sull’Istanza di procedura di Valutazione di Impatto Ambientale “Impianto pilota geotermico Castel Giorgio (Tr) ” – - Codice progetto P13\_ITW-049, Presentato dalla Società ITW & LKW Geotermia Italia spa.

**OGGETTO:** Osservazioni sull’Istanza di procedura di Valutazione di Impatto Ambientale “*Impianto pilota geotermico Castel Giorgio (Tr)*” – - Codice progetto P13\_ITW-049. Presentato dalla Società ITW & LKW Geotermia Italia spa.

#### **Osservazioni in merito all'impianto geotermico denominato "Castel Giorgio"**

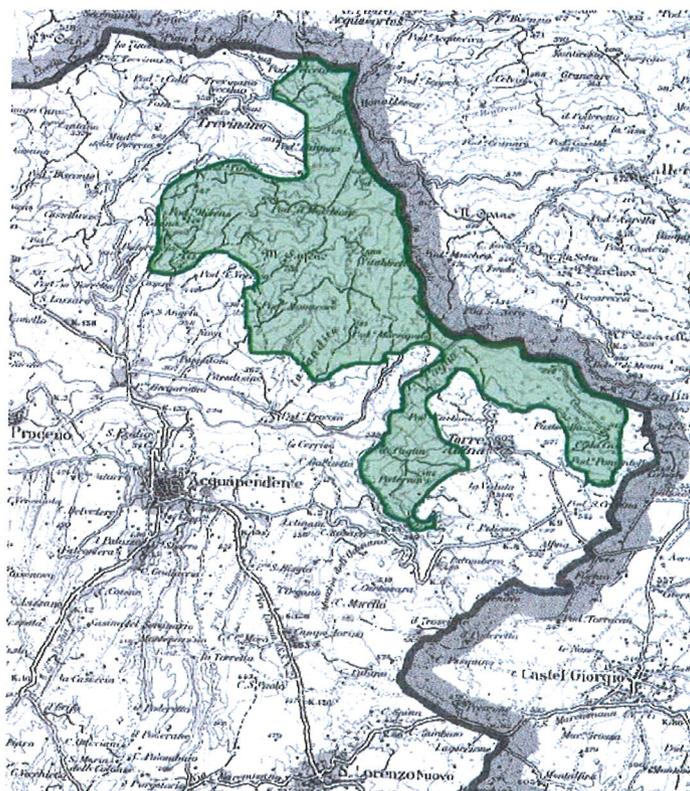
Il Proponente precisa che l'area naturale protetta più prossima all'area di intervento è la Riserva Naturale denominata "Monte Rufeno", localizzata a circa 2 km in direzione nord rispetto al pozzo CG2. Non viene allegato lo Studio di Incidenza Ambientale poiché – ma è una conclusione alla quale giungono gli scriventi, non dispo-

nendo in atti di alcuna indicazione – il sito tutelato non avrebbe interferenze con gli impianti in progetto.

L'intervento (il pozzo di estrazione CG2) è ai margini della riserva stessa.

Non a caso, a quanto risulta, in sede di VIA nazionale il Ministero dell’Ambiente ha assunto come livello cautelativo, anche in ottemperanza al noto principio di precauzione, la distanza di 5 km dall’opera. Nella fattispecie in esame, la questione è peraltro ben più complessa; il deposito sotterraneo potrebbe estendersi addirittura all’interno della zona tutelata, anche se i pozzi sono esterni.

In sintesi, quindi, la Valutazione di Incidenza Ambientale (da svolgersi in uno con la VIA, così come previsto dal Codice dell’Ambiente) era ed è necessaria.

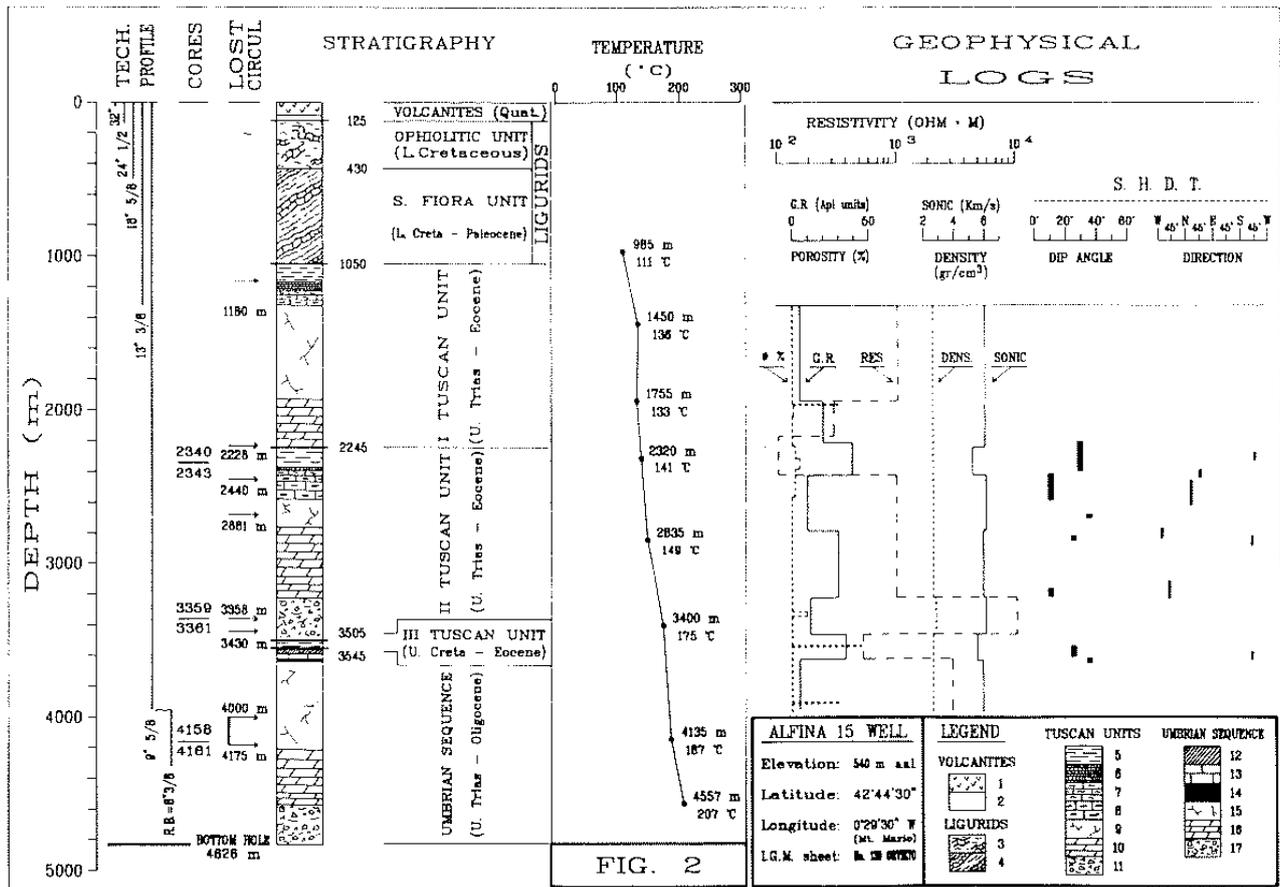
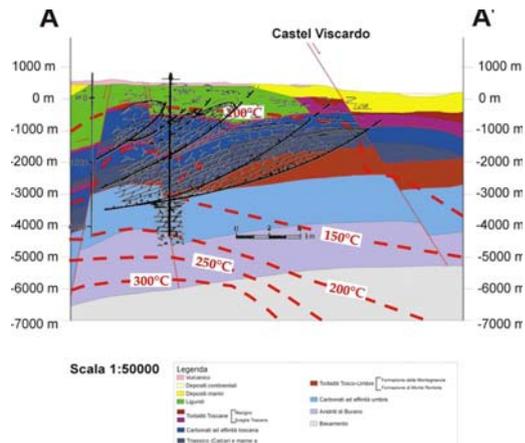
Tale argomento necessita di ulteriori chiarimenti e specificazioni soprattutto nel dominio del tempo. Non è difatti chiaro come sono state valutate le permeabilità delle varie formazioni geologiche, specialmente quelle più profonde.

Inoltre, il modello geotermico assunto, seppur molto avanzato, assume stratificazioni ed

assetto strutturale isotropi ed omogenei che la stessa Regione Umbria, nel rapporto 2013 sulle risorse geotermiche, assume decisamente più complesso. Analoga complessità si rinviene dall'analisi del pozzo A15 discusso in Buonasorte et al. (1991) di cui alla figura di seguito riportata. V. figura successiva allegata si riporta invece il modello geotermico di riferimento e la ricostruzione effettuata da Regione Umbria con sovrapposto il pozzo A15 (in nero).

Figura 4 - Distribuzione oraria degli eventi sismici durante gli esperimenti di re-iniezione condotti da ENEL nel 1977 (Batini et al., 1980).

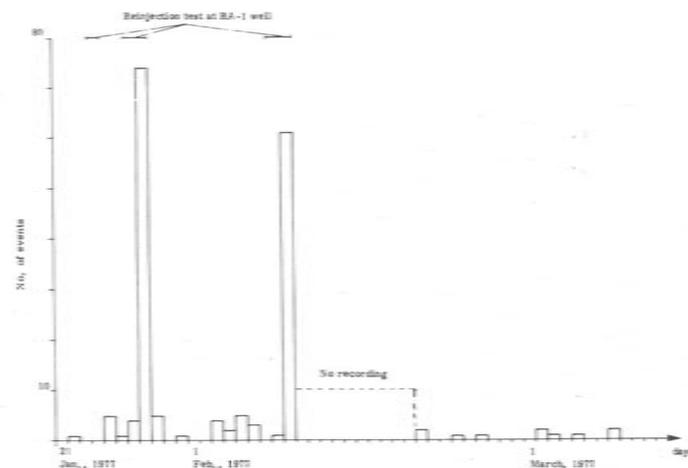
L'analisi oraria di tali operazioni di immissione nel pozzo RA-1 (Batini et al., 1980), permette

anche di stimare la soglia di 100 m<sup>3</sup>/h come limite inferiore per innescare fenomenologie sismiche. Le due figure seguenti riportano dettagliatamente l'andamento della sismicità, della pressione di bocca pozzo e dei volumi iniettati rispettivamente durante il primo e secondo test effettuati nel pozzo RA-1.

Infine, in considerazione della relazione tra sismicità indotta e portate/pressioni di immissione nel sottosuolo (Batini et al., 1980), un progetto pilota con elementi di caratterizzazione ed innovazione proprio nel dominio delle elevate pressioni di reimmissione deve necessariamente chiarire qualsiasi potenziale relazione di causa/effetto tra tutte le variabili ambientali connesse, propedeuticamente a qualsiasi approvazione.

*Figura 5 - Distribuzione degli eventi sismici durante gli esperimenti di re-iniezione condotti da ENEL nel 1977, primo esperimento (Batini et al., 1980).*

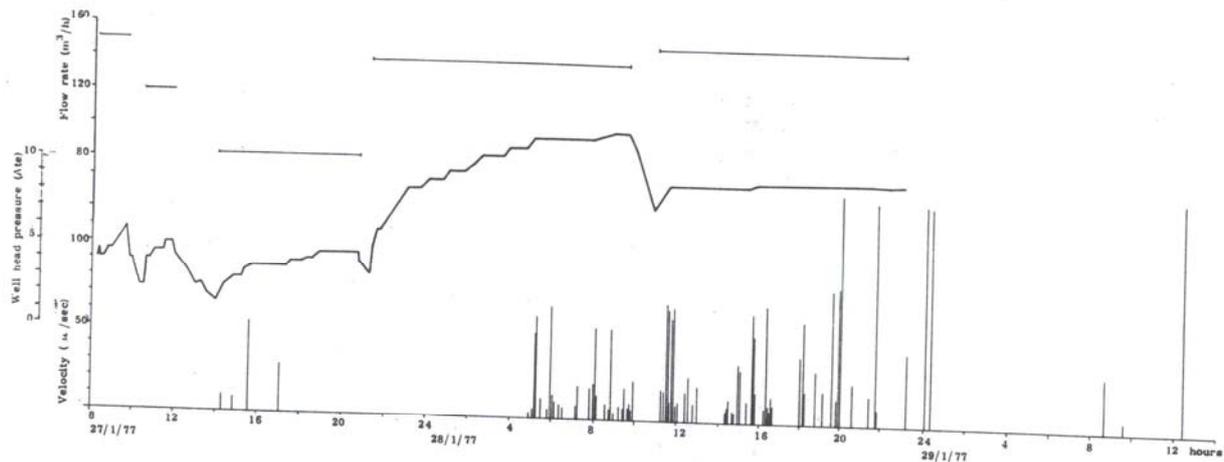
La conferma della prima prova di immissione dei giorni 27 - 29 Gennaio 1977 si ottiene anche in occasione della seconda prova di immissione dei giorni 8 e 9 Febbraio 1977 (Batini et al., 1983).

Figura 6 - Distribuzione degli eventi sismici durante gli esperimenti di re-iniezione condotti da ENEL nel 1977, secondo esperimento (Batini et al., 1980).

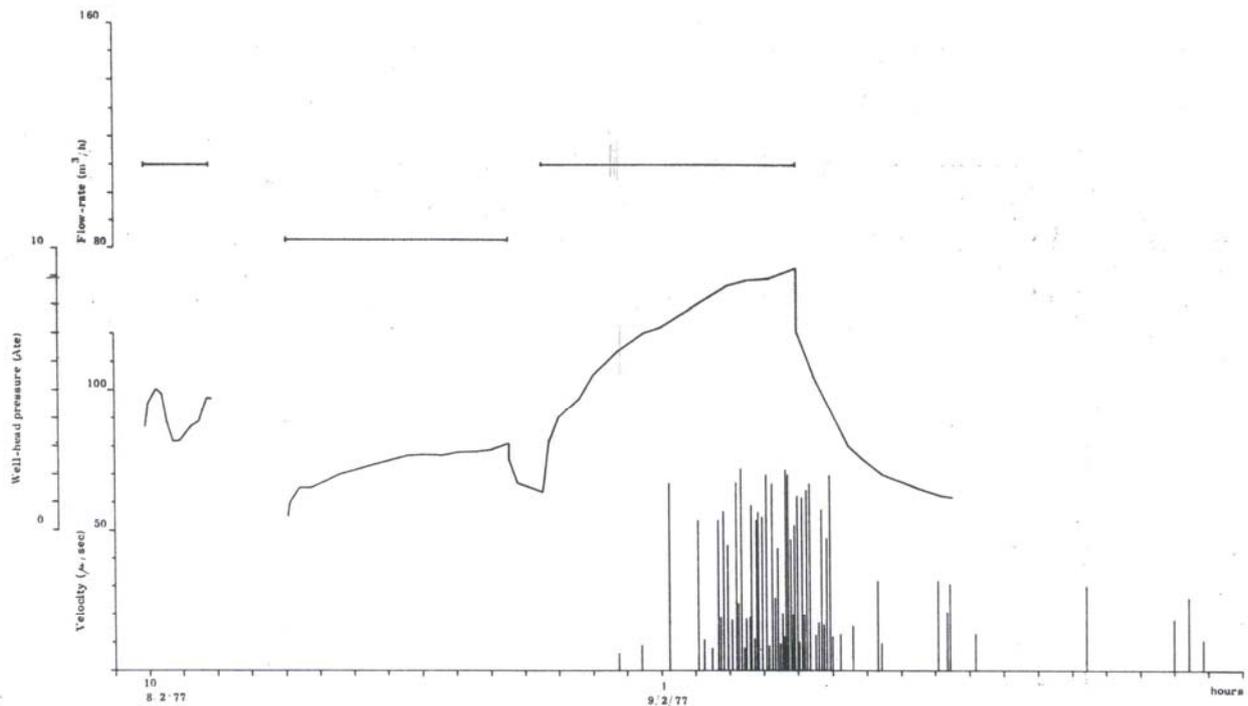
Sulla base di quanto sopra, Moia (2008) conclude come di seguito.

“... Per quanto riguarda gli eventi sismici nelle due figure è rappresentato il valore massimo di oscillazione del terreno, in micron/sec, e in entrambi i test è evidente che gli eventi si manifestano in corrispondenza dei più alti valori di pressione di iniezione che comunque non raggiungono dei valori molto elevati (12 atm e 10 atm nei due test rispettivamente).

Inoltre si osserva che nel primo test i terremoti si manifestano con volumi iniettati di 140 e 150 m<sup>3</sup>/h (qualche sporadico evento di è avuto nella fase iniziale con pressione di 4-5 atm e 85 m<sup>3</sup>/h) e cessano quasi immediatamente non appena termina il processo di iniezione.

Le stesse considerazioni sono valide anche per il secondo test dove gli eventi sismici si sono manifestati con volumi iniettati poco superiori a 100 m<sup>3</sup>/h.
